No.	高浜1-IASCC-7 rev 1	事象：IASCC
質 問	<p>(別冊-7-40, 43頁) 炉内構造物主要部位の中性子照射量の評価方法及び炉心支持構造物についての運転開始後60年時点での最大中性子照射量(表2.3-4に記載のものは除く)を提示すること。</p>	
回 答	<p>中性子照射量は、炉内構造物主要部位における中性子束 ($E > 0.1\text{MeV}$) を2次元輸送計算コードDOT3.5により算出し、運転時間を掛けることで中性子照射量を求めている。</p> <p>DOTコードは、米国のオークリッジ国立研究所で開発された中性子輸送方程式を数値的に解くコードであり、入力パラメータは以下のとおりである。</p> <div data-bbox="459 922 1337 1281" data-label="Diagram"> <pre> graph LR A[①物性値 (密度, 組成)] --> DOT[DOTコード] B[②遮蔽形状] --> DOT C[③線源スペクトルおよび線源分布] --> DOT D[④核分裂により発生する中性子スペクトル] --> DOT DOT --> E[中性子束 (n/cm²/s)] </pre> </div> <p>炉内構造物主要部位における中性子束は、以下の手順で算出する。</p> <ol style="list-style-type: none"> (1) 代表中性子束 (ϕ_{\max})として、炉心の水平断面形状 (R, θ 計算) や垂直断面形状 (R, Z 計算) を用いて、炉内構造物において最大となる中性子束を算出する。 (2) 炉心の水平断面形状 (R, θ 計算) より算出した水平方向の補正係数 (f_r, f_θ) と垂直断面形状 (R, Z 計算) より算出した軸方向の補正係数 (f_z) を用いて、代表中性子束 (ϕ_{\max}) を補正することで炉内構造物主要部位における中性子束分布を算出する。 $\phi(r, \theta, z) = \phi_{\max} \times f_r \times f_\theta \times f_z$ <p> $\phi(r, \theta, z)$: 中性子束分布 ϕ_{\max} : 代表中性子束 f_r : 半径方向の補正係数 f_θ : 周方向の補正係数 f_z : 軸方向の補正係数 </p>

No.	高浜 1－熱時効－ 9 rev4	事象：2相ステンレス鋼の熱時効
質 問	<p>(別冊-5配管-4 1 次冷却材管-15頁)</p> <p>母管の熱時効に係る健全性評価について、重大事故等時(原子炉停止機能喪失)におけるプラント条件(ピーク温度360℃、ピーク圧力18.5MPa)を考慮しても、配管は不安定破壊することはないとし

配管内面からの腐食（流れ加速型腐食）評価対象ラインの抽出フロー

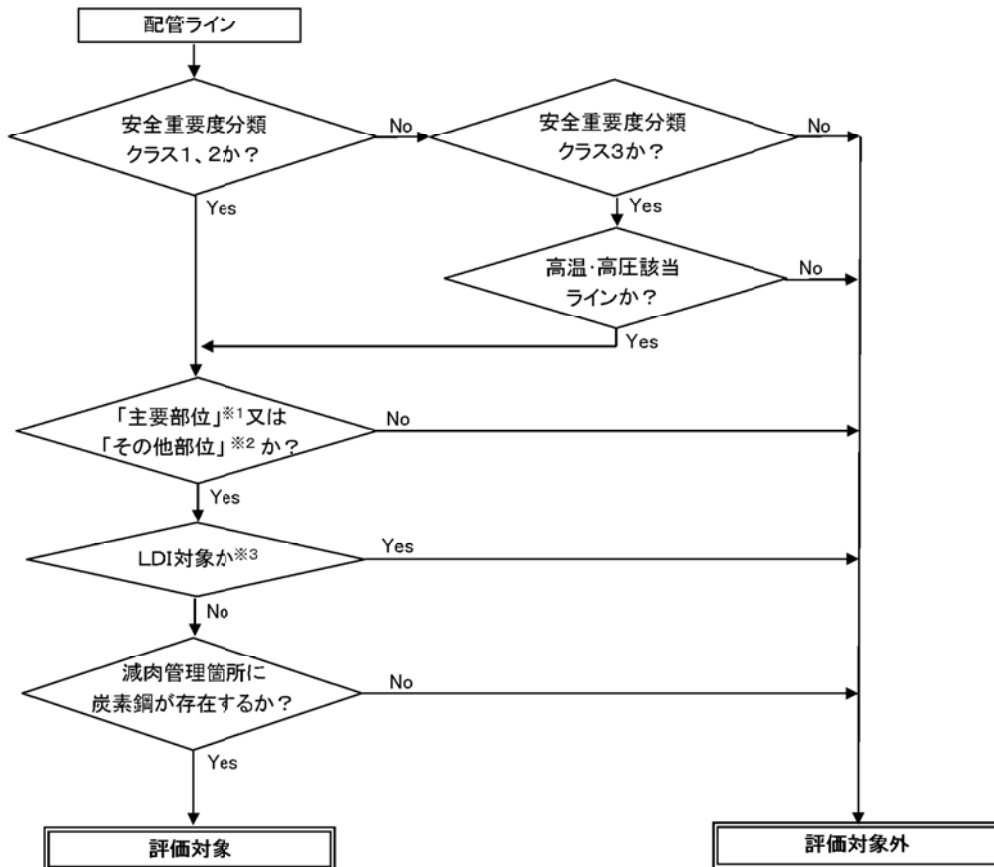
No.	高浜1-耐震-14 Rev.1	分類：配管
質 問	<p>(3.5.24, 25, 30, 31頁)</p> <p>母管の内面からの腐食（流れ加速型腐食）に対する以下を含む評価の具体的内容を提示すること。</p> <ul style="list-style-type: none"> ・評価仕様 ・解析モデル ・入力（荷重）条件 ・評価対象とした系統ごとのライン数、ラインの抽出根拠及び減肉の種類（配管減肉管理に関する技術規格（日本機械学会）との対応に係る説明を含む。） ・評価対象としたラインに係る耐震重要度区分ごとの範囲、及び評価対象部位（解析モデル図に図示） ・評価結果 	
回 答	<p>1. 評価対象ラインの抽出について</p> <p>高浜1号のPLM評価における「母管の内面からの腐食（流れ加速型腐食）」に対する耐震安全性評価は、発電用原子力設備規格加圧水型原子力発電所配管減肉管理に関する技術規格（以下「技術規格」という。）等を踏まえて策定した当社の管理指針「2次系配管肉厚の管理指針」に規定する検査対象系統を基に、評価対象ラインを選定し、耐震安全性評価を行っています。選定フローを添付-1に示します。</p> <p>2. 評価対象ライン数</p> <p>その結果、評価対象として抽出され評価を行ったライン数は、系統分類毎にそれぞれ以下のとおりです。</p> <p>主蒸気系統配管：7ライン 主給水系統配管：14ライン 低温再熱蒸気系統配管：1ライン 第3抽気系統配管：1ライン 第4抽気系統配管：3ライン 補助蒸気系統配管：2ライン グランド蒸気系統配管：1ライン 復水系統配管：9ライン ドレン系統配管：19ライン 蒸気発生器ブローダウン系統配管：5ライン</p> <p>3. 評価結果</p> <p>各評価仕様〔各評価用地震、想定減肉（必要最小肉厚or実測データ）、解析手法（梁モデル解析orFEM解析）〕と共に、各ラインの評価結果を添付-2に示します。</p> <p>4. 評価モデル</p> <p>評価対象ラインのうち、PLM評価書に厳しいラインとして代表で記載した応力比の、対象箇所を含む解析モデル図を添付-3に示します。 <u>また、主蒸気系統配管、主給水配管のCクラスのうち、応力比の厳しい箇所を含むラインの解析モデル図を添付-4に示します。</u></p>

※ 1 : 当社社内指針「2次系配管肉厚の管理指針」において、減肉が発生する可能性があるとし点検対象として選定している部位（「発電用原子力設備規格加圧水型原子力発電所配管減肉管理に関する技術規格」の流れ加速型腐食（FAC）による試験対象系統、液滴衝撃エロージョン（LDI）による試験対象系統の試験対象箇所にあたる部位

※ 2 : 当社社内指針「2次系配管肉厚の管理指針」において、2次系冷却水が常時流れる系統のうち主要部位に該当しない偏流発生部位

※ 3 : 液滴衝撃エロージョン（LDI）については、減肉が発生したとしても局所的であり、応答特性・強度に影響がないことから対象外とし、流れ加速型腐食（FAC）のみを耐震評価対象としているもの
